Relatório nº 02/2016 - CENOR/CPD

Processo nº 3880/2016 - SEUMA

Assunto: ANÁLISE DE ORIENTAÇÃO PRÉVIA

Requerente: SECRETARIA DE INFRAESTRUTURA - SEINF

PROJETO DE IMPLANTAÇÃO E FLUXOS DA NOVA SEDE DO IJF

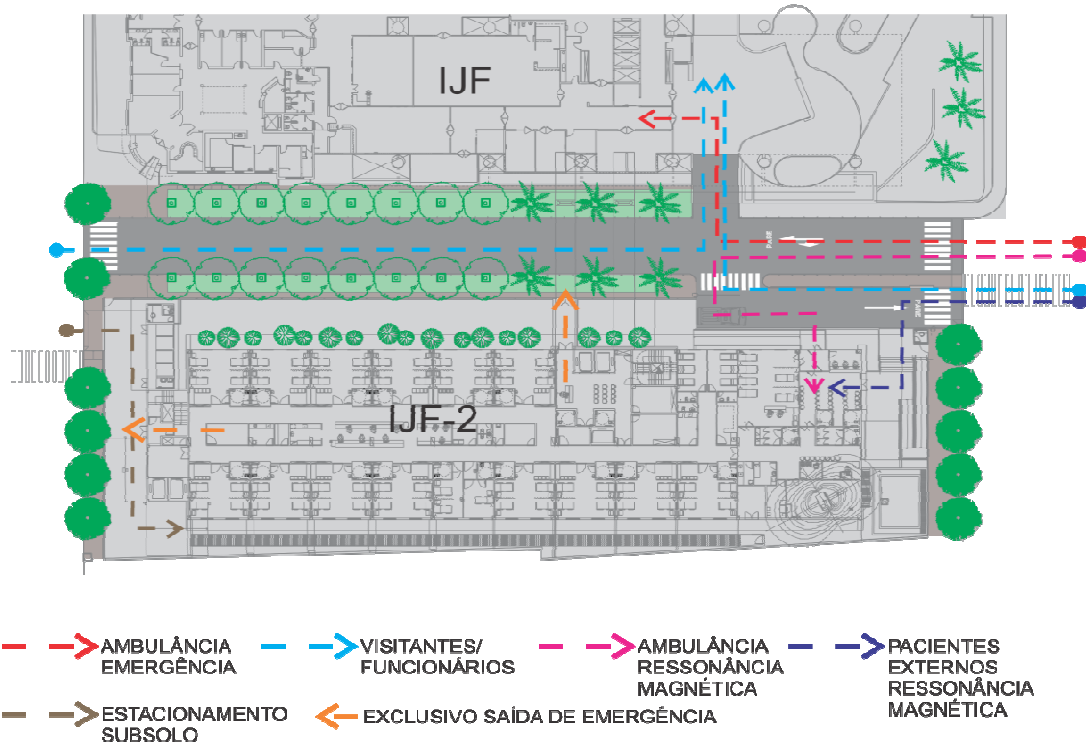
Constata-se que o projeto apresentado, analisado com base nos parâmetros da AUP - Centro atende aos recuos de frente para as Ruas Antonio Pompeu e Barão do Rio Branco, já pela Rua senador Pompeu o recuo exigido é de 6,00 (a partir do 4º pavimento) e se apresenta com 5,10m, portanto com deficiência de 0,90m aproximadamente.

Projeto apresenta recuos de 5,10m (Rua Senador Pompeu) em todos os pavimentos, inferior aos 6,00m exigidos a partir do 4º pavimento. É relevante salientar que a edificação define, neste recuo, a torre de escada e de elevadores.

CORTE ESQUEMÁTICO COM FLUXOS E COMUNICAÇÃO ENTRE BLOCOS

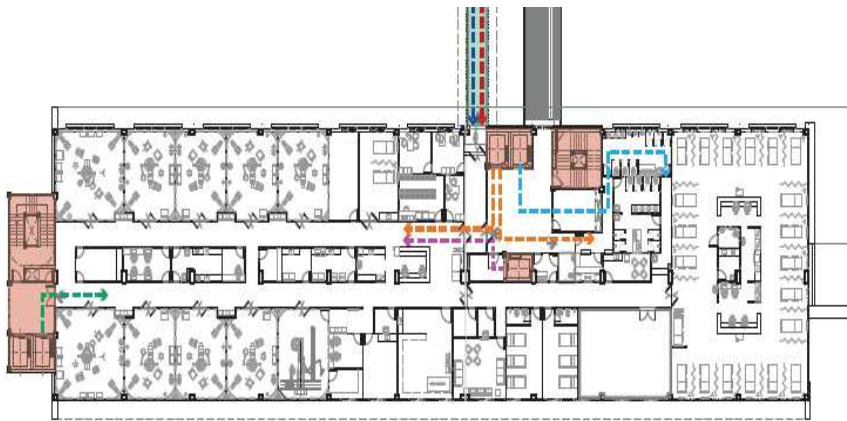
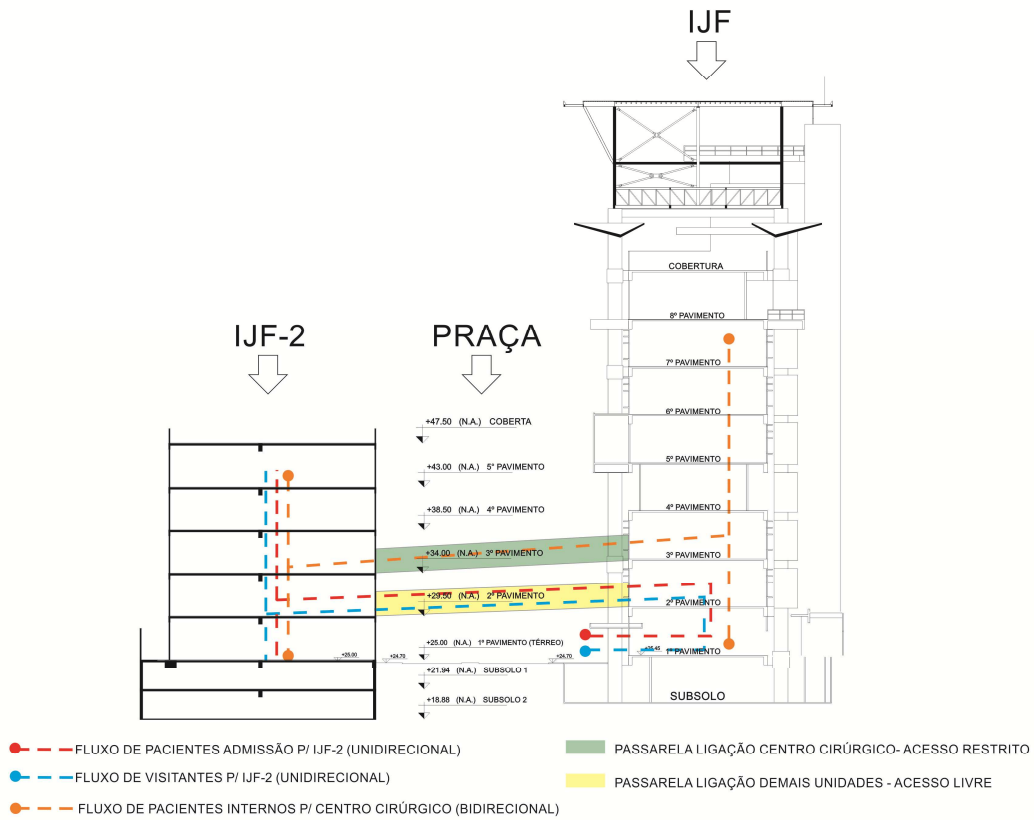
As ligações entre as edificações são elementos importantes na definição e controle dos fluxos internos do IJF. A proposta prevê interligação entre os blocos por meio de duas rampas, com inclinação definida em função da diferença de nível entre os pavimentos dos dois prédios.

Elas são de grande importância já que as edificações são separadas por um logradouro público. Uma delas, localizada no segundo piso (primeiro pavimento) é de acesso livre e responsável pelos fluxos gerais: pacientes, visitantes e todas as atividades de apoio técnico e logístico necessários. Já a outra ligação localizada no segundo piso (segundo pavimento) tem acesso restrito, exclusivo para transportar pacientes entre os centros cirúrgicos e de tratamento intensivo das duas unidades hospitalares. Desta forma o acesso ao edifício novo, se dá através de alguma destas passagens elevadas, que interligam hall de elevadores e circulações dos dois blocos. Essas são de fundamental importância para manter os fluxos de acordo com normativas exigidas para edificações de saúde.

No que se refere às passagens entre blocos estas atendem aos parâmetros estabelecidos, em estudos desenvolvidos nesta CENOR/COURB, para regulamentação de solução construtiva de ligações elevadas entre blocos devendo, ainda, receber parecer favorável da concessionária de energia elétrica (relacionada à interferência ou segurança da rede de transmissão existente no trecho) bem como dos órgãos gestores do trânsito no que se refere à altura mínima.

. *Edificação de ligações elevadas entre os blocos (condicionada a aprovação de concessionária de energia elétrica);*
